## **GESAMTENTSCHEID**

gemäss Art. 88 Abs. 6 BauG/Art. 9 KoG

**Überbauungsordnung (Strassenplan) «Sanierung Gleisan-  
lagen Breitenrain» Teilprojekte 1, 3 und 4 mit Baugesuch  
bestehend aus:**

### 3.3.5 Eintragung der mit Glaselementen abgetrennten Aussengastronomiefläche auf der privaten Parzelle (Antrag 2.1)

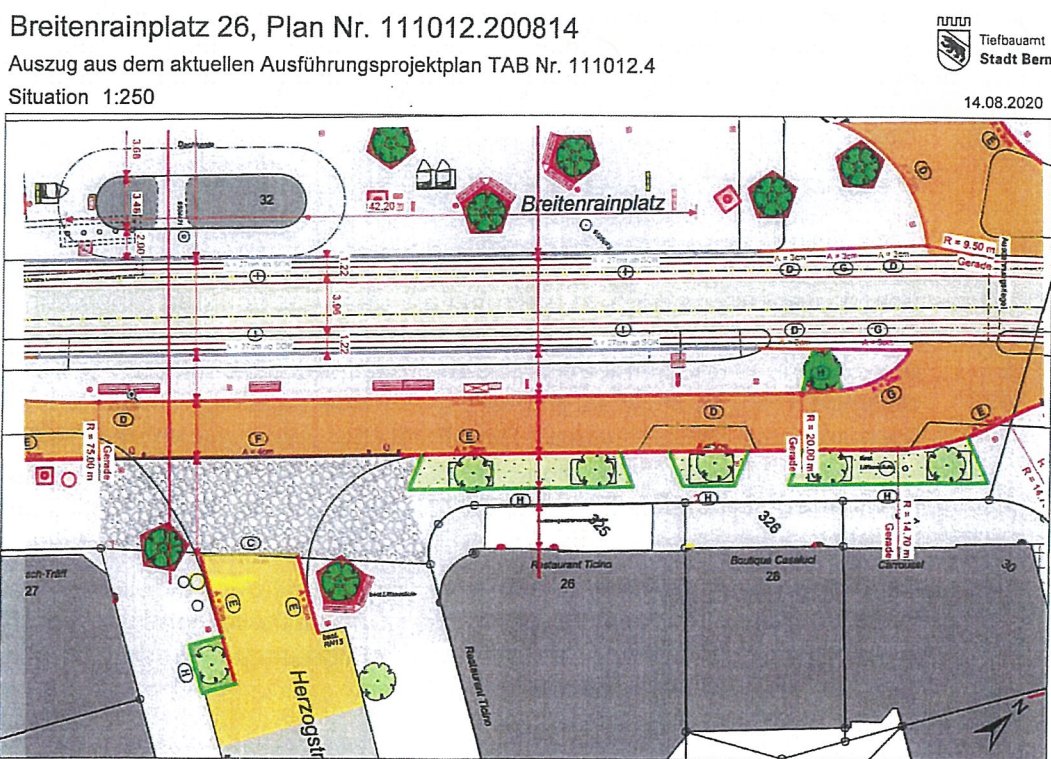
Im Rahmen der Einsprachebehandlung wurde festgestellt, dass entgegen der Ausführungen der Stadt Bern die Pläne fälschlicherweise nicht angepasst wurde. Die Stadt Bern hat der Genehmigungsbehörde aufgrund dessen mit Schreiben vom 17. August 2020 (Eingang 18. August 2020) folgenden Antrag gestellt:

«Im Auflageplan «Sanierung Gleisanlagen Breitenrain, Teilprojekt TP 1; Umgestaltung Breitenrainplatz, Landerwerb» (Plan Nr. TP 1 33-001-301 B vom 17.12.2015) findet sich bezüglich der Parzelle Bern-Grundbuchblatt Nr. 5/325 /Breitenrainplatz 26) ein nicht bereinigter Fehler. Irrtümlich wurde zu dieser Parzelle im genannten Plan die Bemerkungen «Entfernung Glasabschrankung Aussengastronomie» in der Legende links sowie «Entfernung der Glaselemente und der Plattform und Bestuhlung auf der privaten Trottoirfläche» unten nicht entfernt, obwohl sich das Tiefbauamt der Stadt Bern mit Herrn Agostino Cafforio darauf geeinigt und dies auch mit Einschreiben vom 1. Februar 2016 ausdrücklich bestätigt hatte.

Im Sinne einer Berichtigung zu Handen der Genehmigungsinstanz bestätige ich hiermit ausdrücklich und verbindlich, dass die beiden angeführten Bemerkungen hinfällig und zu löschen sind, und verweise dazu auf den ebenfalls beiliegenden Plan Nr. 111012.200814 vom 14. August 2020 (Auszug aus dem aktuellen Plan des Ausführungsprojekts TAB-Nr. 111012-4).

Ich bitte Sie deshalb formell, die Bemerkungen im eingangs erwähnten Auflageplan von Amtes wegen zu streichen. »

- Im Auflageplan «Sanierung Gleisanlagen Breitenrain, Teilprojekt TP 1; Umgestaltung Breitenrainplatz, Landerwerb» (Plan Nr. TP 1 33-001-301 B vom 17.12.2015) die Festlegungen: »Entfernung Glasabschränkung Aussengastronomie« in der Legende links sowie «Entfernung der Glaselemente und der Plattform und Bestuhlung auf der privaten Trottoirfläche» unten von Amtes wegen gestrichen werden.
